Krycí list ZBV

III/10522, most ev.č. 10522-1 přes potok Mastník v Sedlčanech

SO 251 Opěrné zdi - KSÚS Středočeského kraje

03

Zaměřovací protokol č. 5

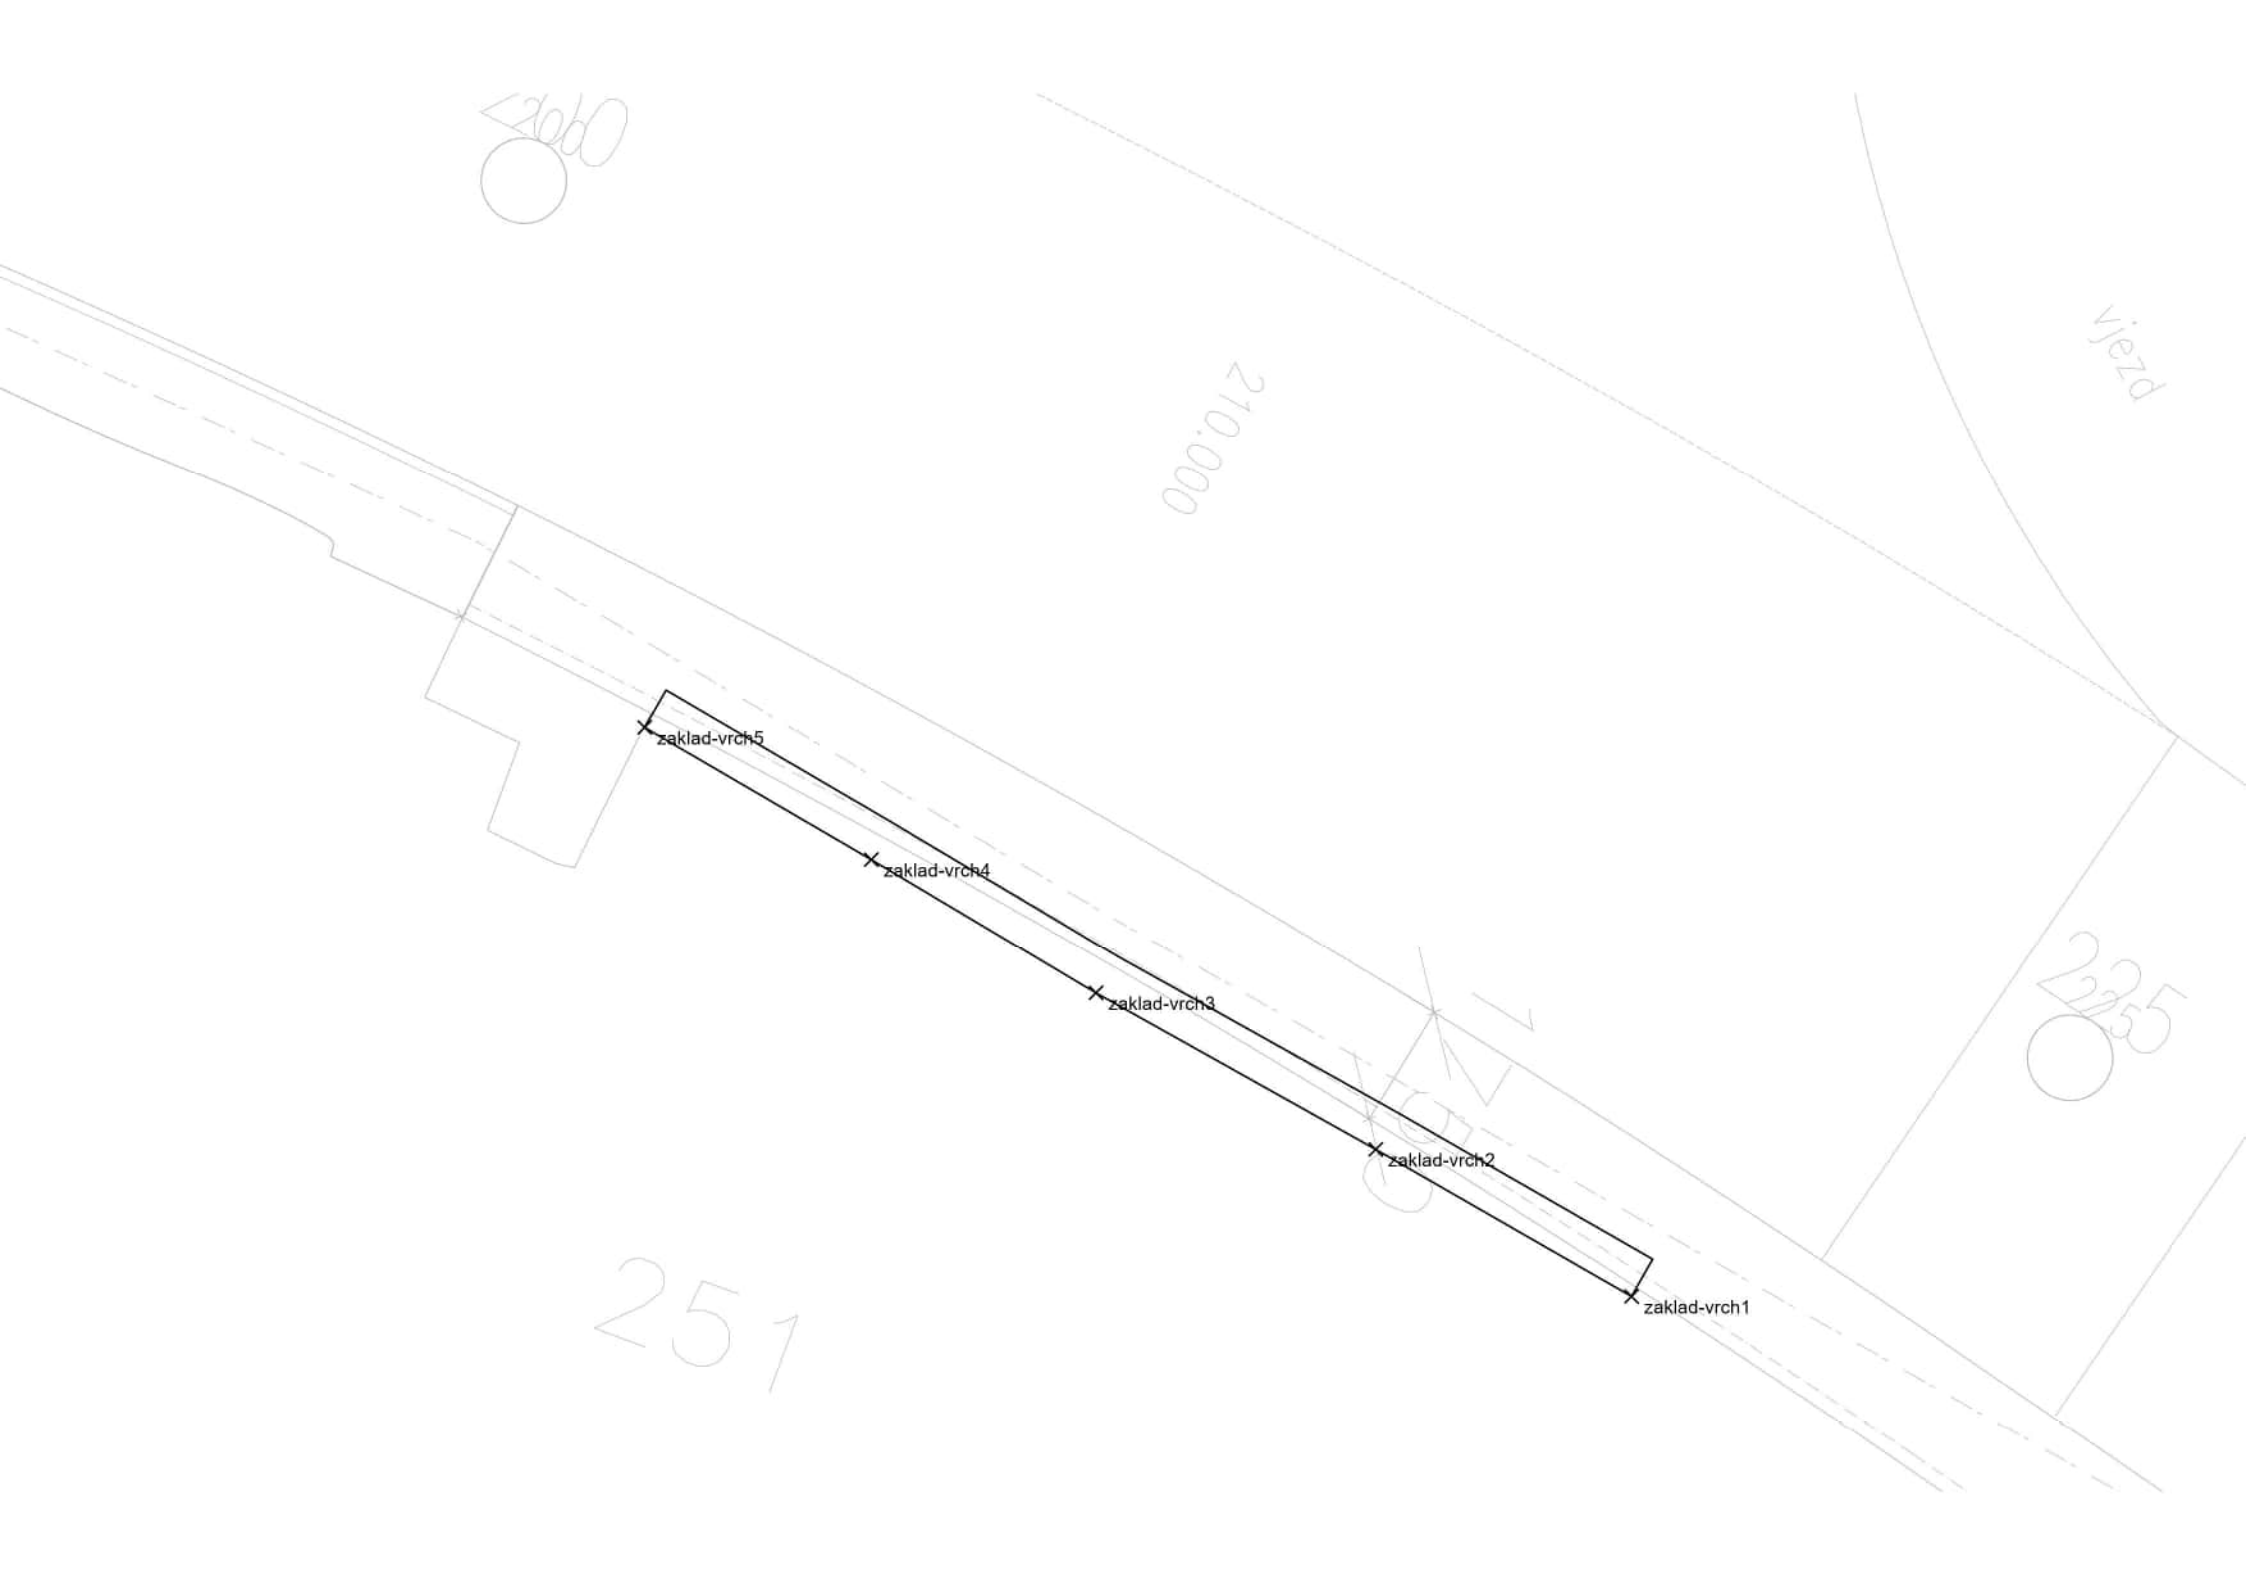
Stavba:	III/10522, most ev.č. 10522-1 přes potok Mastník v Sedlčanech		
Objekt:	SO 201 Most ev.č. 10522-1		
Dne 20.11.2024 bylo zaměřeno:			
Základ římsy č. 1			
Způsob stabilizace:		-	
Podle výkresu:			
-			
Souřadnicový systém:	S-JTSK	Výškový systém:	Bpv

- Ze zaměření byla vypočtena výměra vrchu základu. Dále byla určité kubatura základu vynásobením výškou 60cm.

- Kubatura základu římsy č. 1: 5.76 m³**
